Unidad Ejecutora de Proyectos (UEP)
Programa de Expansión de Redes y Reducción de Pérdidas Técnicas Eléctricas en Distribución
Préstamo BID No. 4711/OC-DR
LPI-BID-02-2025:
Diseño, Suministro y Servicios de Instalación del Tercer Paquete de Subestaciones Eléctricas de EDESUR
BLOQUE DE RESPUESTAS A CONSULTAS NO.4
11 de junio de 2025

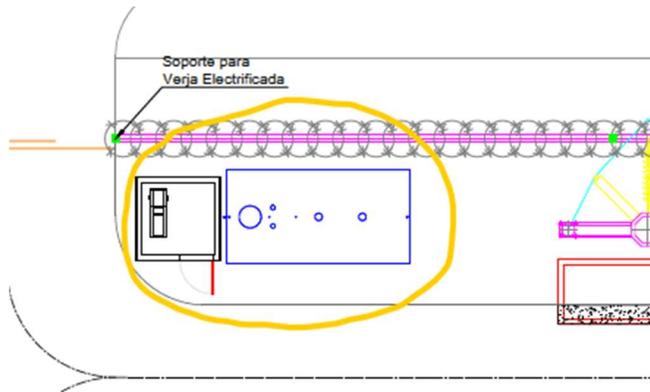
Consulta 236: En el plano de la SE Arroyo Manzano L1 hay una zona (la señalada circularmente en amarillo) que no entendemos bien qué instalación es, y cuál es su función. Por favor, clarificar y en qué ítem de la lista de cantidades debemos valorarlo.

Respuesta: Ver puntos 2.01 y 2.05 en la lista de cantidades (Obras Civil).
